**Verslag huishoudelijke elektrische installatie op laagspanning en zeer lage spanning****Algemeen:**

Referentie: 008-20260129-03	Datum controle: 29/01/2026
Keurder: 008

Eigenaar:	EAN-code: 541448820053494007
Adres installatie: Zwanenlaan 27, 3090 - Overijse	Nummer teller(s): 1SAG3105188403
	Distributienetbeheerder installatie: Fluvius
Datum uitvoering installatie:	☐ Vóór 01/10/1981 ☒ Tussen 01/10/1981 en 01/06/2020 ☐ Vanaf 01/06/2020
Type:	☒ Wooneenheid ☐ Niet-huishoudelijk ☐ PV ☐ Batterij ☐ Laadpaal

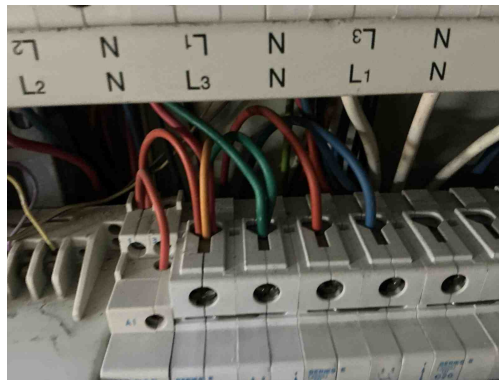
B17 - De voedingsspanning is niet op elk bord vermeld (Boek 1: 3.1.3.3).

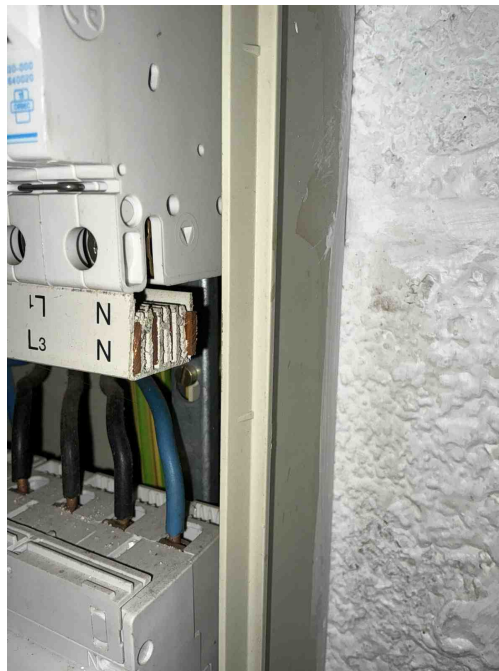
T21 - Het elektrisch materieel is niet geplaatst volgens de voorschriften van de fabrikant/ regels van goed vakmanschap . (Boek 1: 1.4.1.3)

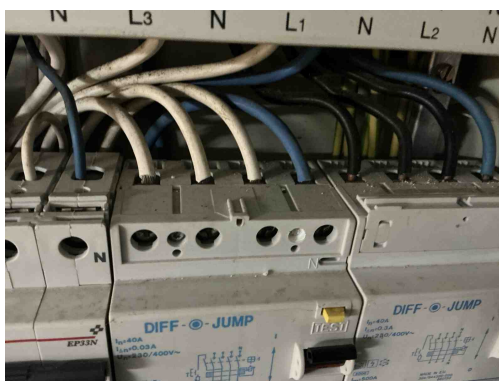
T21 - Het elektrisch materieel is niet geplaatst volgens de voorschriften van de fabrikant/ regels van goed vakmanschap . (Boek 1: 1.4.1.3)

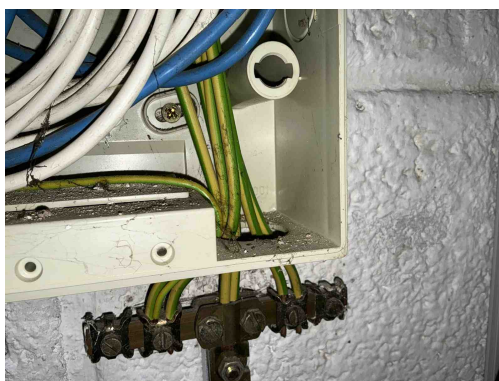
T21 - Het elektrisch materieel is niet geplaatst volgens de voorschriften van de fabrikant/ regels van goed vakmanschap . (Boek 1: 1.4.1.3)

B16 - De interne soepele geleiders zijn niet aan beide uiteinden voorzien van samenknijpende hulzen of evenwaardig (Boek 1: 5.3.5.5).

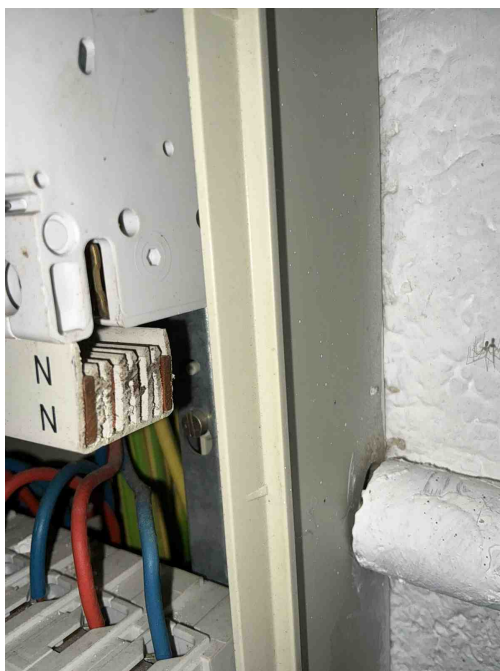
T21 - Het elektrisch materieel is niet geplaatst volgens de voorschriften van de fabrikant/ regels van goed vakmanschap . (Boek 1: 1.4.1.3)

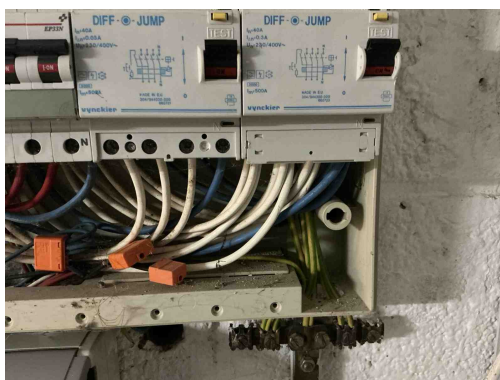
T21 - Het elektrisch materieel is niet geplaatst volgens de voorschriften van de fabrikant/ regels van goed vakmanschap . (Boek 1: 1.4.1.3)

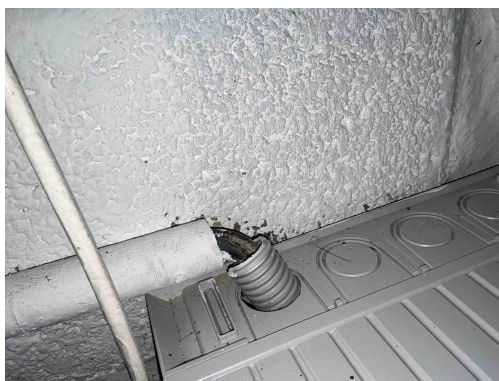
T21 - Het elektrisch materieel is niet geplaatst volgens de voorschriften van de fabrikant/ regels van goed vakmanschap . (Boek 1: 1.4.1.3)

B16 - De interne soepele geleiders zijn niet aan beide uiteinden voorzien van samenknijpende hulzen of evenwaardig (Boek 1: 5.3.5.5).

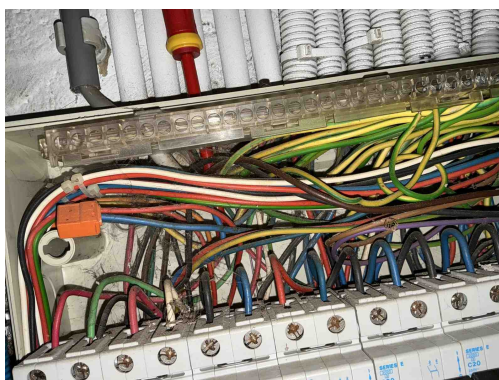
C21 - Het gebruik van geleiders van het type VOB, zonder bijkomende afscherming is niet toegestaan (Boek 1: 5.2.9.6).

B34 - Het kabeltype van de meterbord verbinding aan de oorsprong van de installatie beantwoordt niet aan de minimale vereisten vastgelegd door de distributienet beheerder. (Boek1: 1.5 + SYNERGRID C1/107)

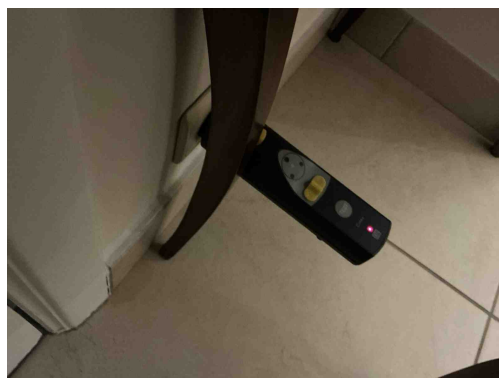
B06 - Het elektrisch verdeelbord heeft niet de minimale beschermingsgraad IPXX-B in een gewone ruimte (Boek 1: 4.2.2.3).

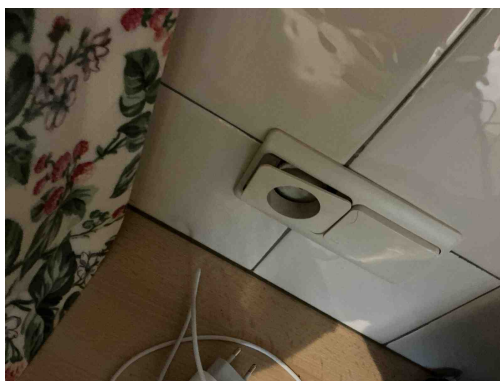
A16 - Er is geen continuïteit van de beschermingsgeleider van de contactdoos (Boek 1: 5.4.3.4).

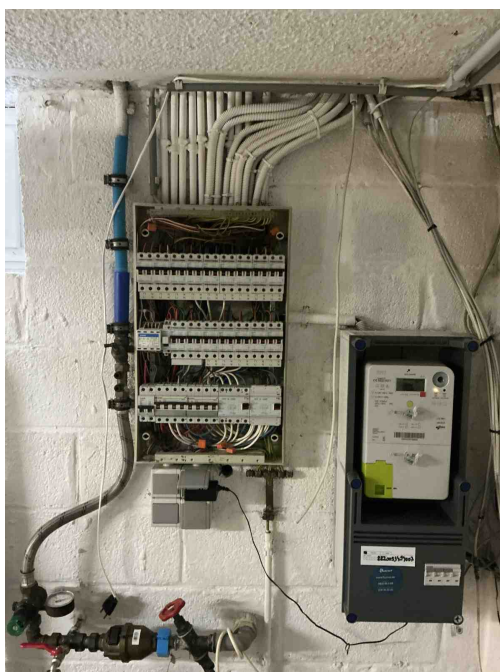
T09 - Bepaalde contactdozen en/of schakelaars zijn beschadigd (Boek 1: 1.4.1.3).
